Wyjaśnienie nr 1 i nr 2 do SWZ

dotyczy: przetargu prowadzonego w trybie podstawowym bez negocjacji pn: **„Przebudowa drogi powiatowej nr 1367 D relacji Strzeszów - Ozorowice - Szewce z podziałem na etapy – Etap I – przebudowa drogi i budowa ciągu pieszo-rowerowego" z podziałem na dwa odcinki: Odc. nr 1- budowa ciągu pieszo-rowerowego, Odc. nr 2 – przebudowa odcinka drogi powiatowej 1367 D.**

Wyjaśnienie nr 3 do SWZ

Wyjaśnienie nr 4 do SWZ

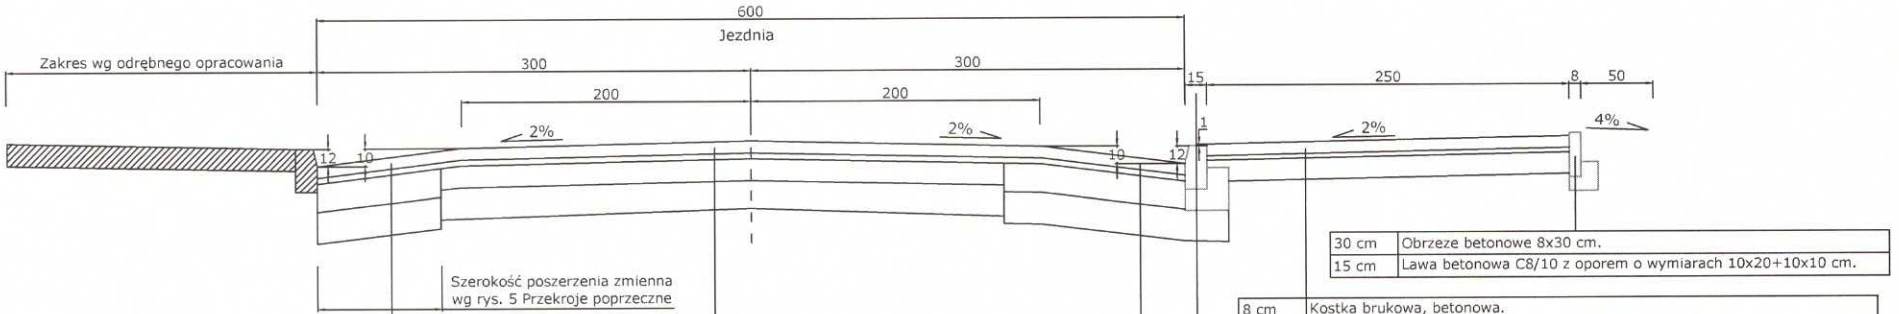
Prosimy o udostępnienie przekroju wyniesionego progu zwalniającego oraz wskazanie pozycji kosztorysowych, w których należy go wycenić.

Zamawiający udostępnia tabelę przekrój wyniesionego progu zwalniającego w załączeniu do niniejszego wyjaśnienia. **Pozycje kosztorysowe – 16, 19, 24, 30 oraz poszerzenie – 20, 23.**

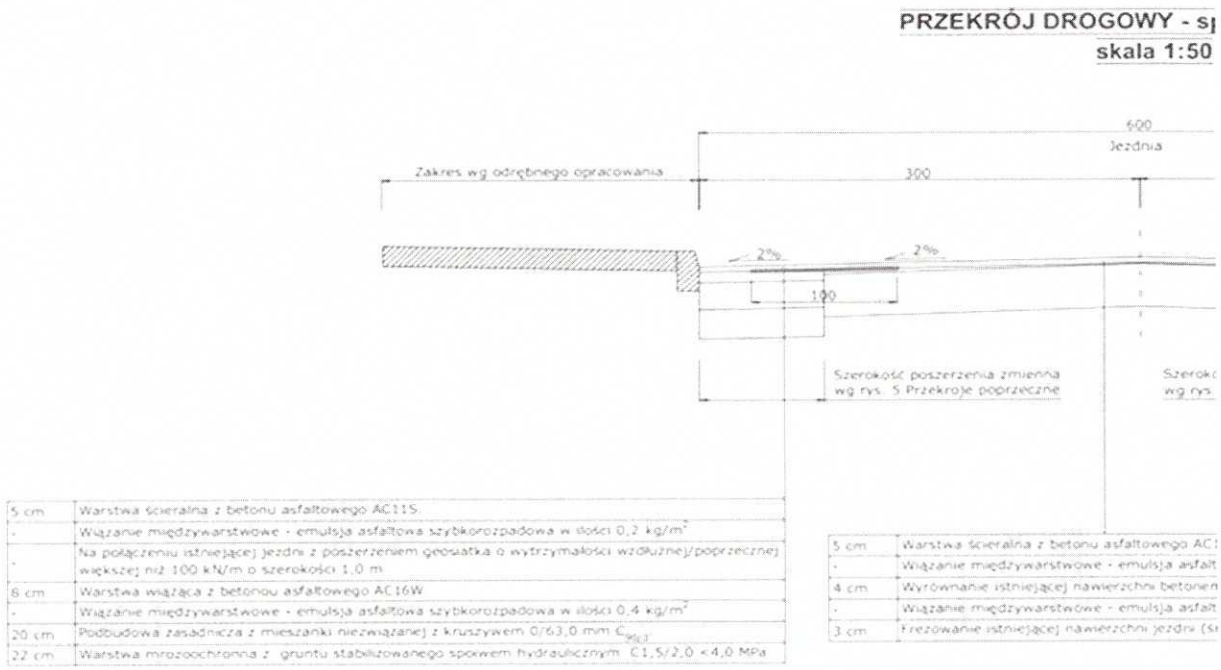
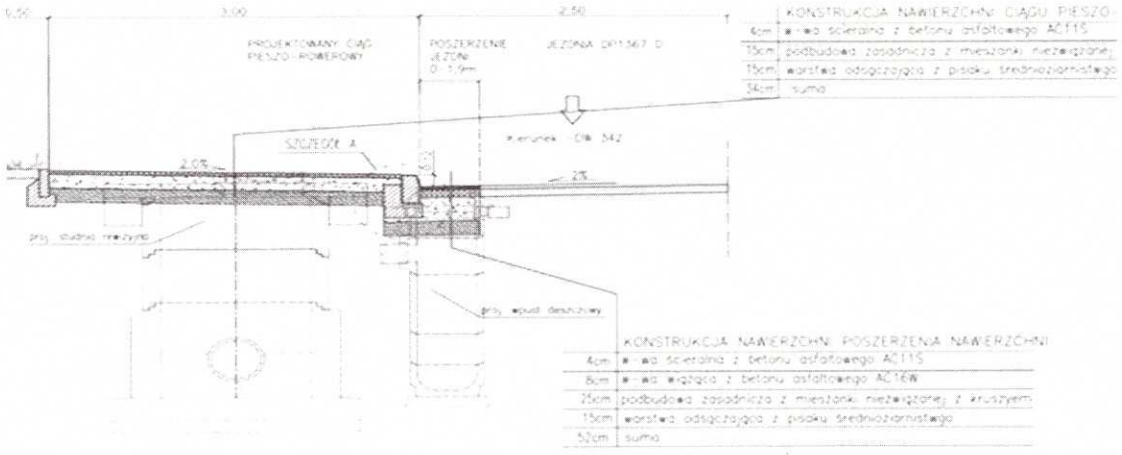
Prosimy o wyjaśnienie, która konstrukcja dla poszerzenia jezdni od strony ciągu pieszo – rowerowego jest właściwa:

Zamawiający informuje, że w związku z dublowaniem się robót związanych z poszerzeniem jezdni należy wyłączyć z kosztorysu na ciąg pieszo-rowerowy pozycje związane z poszerzeniem; należy usunąć z przedmiaru poz. **21,23,24,25,32 33,38 39** równocześnie **poz. 40** należy pomniejszyć ; **1584,68-231,06=1353,62 m2.**
